Nummer	eingegangene Stellungnahme	Abwägungs- und Beschlussvorschlag
	<p><u>Umweltbezogene Stellungnahmen von Behörden und sonstigen Trägern öffentlicher Belange</u></p>

**Vorhabenbezogener Bebauungsplan Nr. 522, 3. Änderung
 „Center am Kröpcke“ - Frühzeitige Beteiligung der Behörden -
 Stellungnahme des Bereiches Forsten, Landschaftsräume und Naturschutz
 im Fachbereich Umwelt und Stadtgrün**

Nummer	eingegangene Stellungnahme	Abwägungs- und Beschlussvorschlag
	Anhang zu 5.2	
	Bestand (Baukörperabmessungen aufgrund des wirksamen Bebauungsplanes Nr. 522 – 2. Änd.)	Planung (Baukörperabmessungen des geplanten Bauvorhabens)
a) Schattenwurf am 21. März und 21. September um 12 Uhr

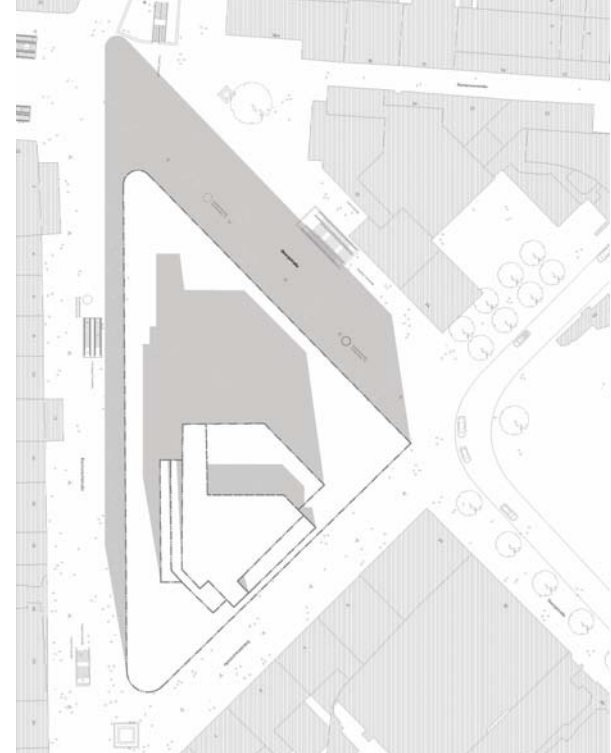
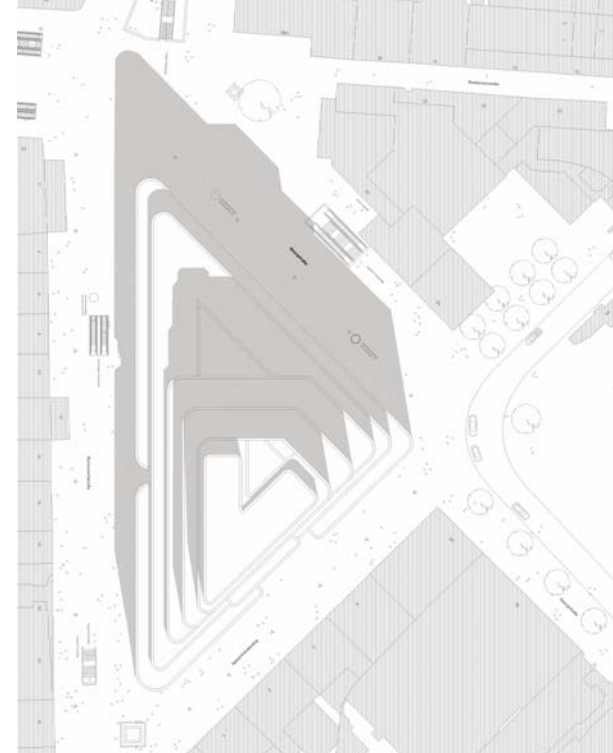
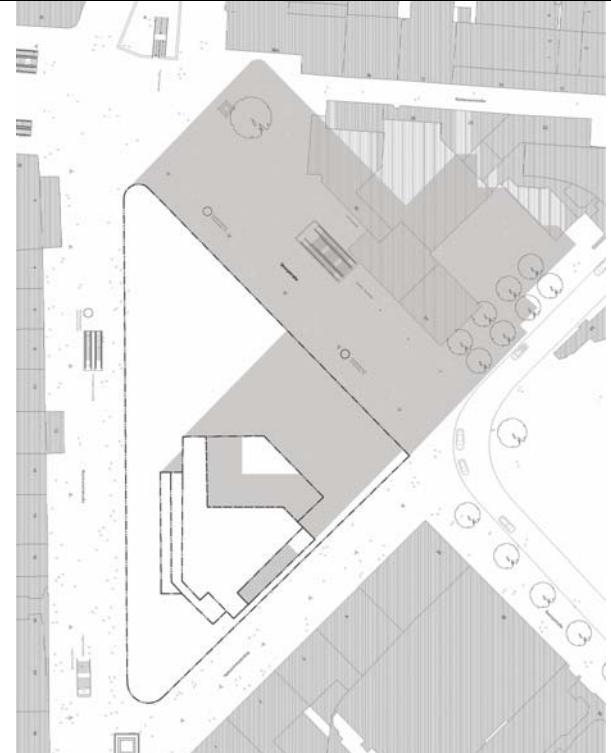
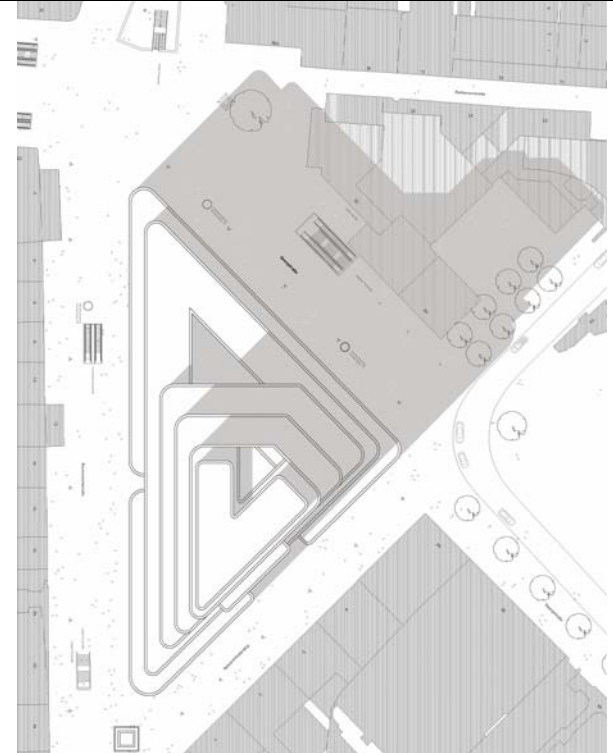
5.0	<p><u>Handwerkskammer Hannover</u> Schreiben vom 10. Dezember 2008</p> <p>Nach wie vor begrüßen wir vom Grundsatz her den geplanten Umbau des Kröpcke-Centers, um den Qualitätsansprüchen an diesem städtebaulich bedeutenden Standort gerecht zu werden.</p> <p>Gleichwohl geben wir zu bedenken, dass durch die nunmehr geschlossenen Arkaden das Bauwerk noch wichtiger ausfällt und die Verschattung der umliegenden Straßenzüge (insbesondere der Ständehausstraße) und des Kröpckes deutlich zunehmen wird. Dazu beitragen wird zweifellos auch die Aufstockung des Gebäudes um ein Stockwerk.</p>	<p>Die Begründung wird hinsichtlich der Erschließung um folgende Angaben ergänzt:</p> <ul style="list-style-type: none"> - Mit der Realisierung des Bauvorhabens wird das heutige Passerellenloch geschlossen und überbaut. Damit werden die historischen Straßenzüge Karmarschstraße und Georgstraße wieder nachempfunden und anstelle der bisher geprägten Weitläufigkeit des städtebaulichen Raumes in der Georgstraße am „Cafe´ Kröpcke“ die räumliche Situation wieder klarer begrenzt und der Opernplatz in seiner Bedeutung hervorgehoben. <p>Diese veränderte optische Begrenzung der Straßenräume war jedoch bereits Grundlage der Bebauungsplan-Festsetzungen in der Fassung der zurzeit wirksamen 2. Änderung. Die jetzt geplanten zusätzlichen Veränderungen beziehen sich nur auf den Fortfall der Kollonaden und vorrangig auf die Staffelgeschosses oberhalb des 4. OG.</p> <ul style="list-style-type: none"> - Die bisher festgesetzten zweigeschossigen Kolonnaden werden auf die jeweiligen Spitzen des Gebäudedreieckes reduziert. Auch die Platzfläche unter der Gebäudespitze am Kröpcke, die sich nach dem geltenden Bebauungsplan bis zu einer Tiefe von 23 m unter das Gebäude erstreckte, wird jetzt in den Baukörper mit einbezogen, um zum Schutz vor Kriminalität, Vandalismus und Verschmutzung dunkle oder nicht einsehbare

5.2		<p>Zur Verschattung des Kröpcke:</p> <p>Im Rahmen der Entwurfsarbeiten wurde von dem Architekturbüro Kleihues + Kleihues der Schattenwurf des geplanten Bauvorhabens überprüft und mit dem zurzeit realisierbaren Baukörper aufgrund der gültigen Baugenehmigung verglichen.</p> <p>Bei dem nachfolgenden Vergleich des Schattenverlaufs am 21. März bzw. 21. September jeweils um 12.00 Uhr und um 15 Uhr sowie am 21. Oktober um 12.00 Uhr wird deutlich, dass sich durch das neue Bauvorhaben bezogen auf den Kröpcke und die Außenflächen des Cafe´ Kröpcke im Bereich der Rathenaustraße/ Ecke Georgstraße und an der Ständehausstraße gegenüber des Opernplatzes keine erheblichen nachteiligen Veränderungen der Besonnung der Freiflächen ergeben werden. Vielmehr können diese als nur geringfügig eingestuft werden können, da sie zu keiner wesentlichen Verschlechterung der Aufenthaltsmöglichkeiten und -qualität an den vorgenannten Plätzen der Innenstadt führen. (siehe nachfolgenden Anhang zu 5.2)</p>
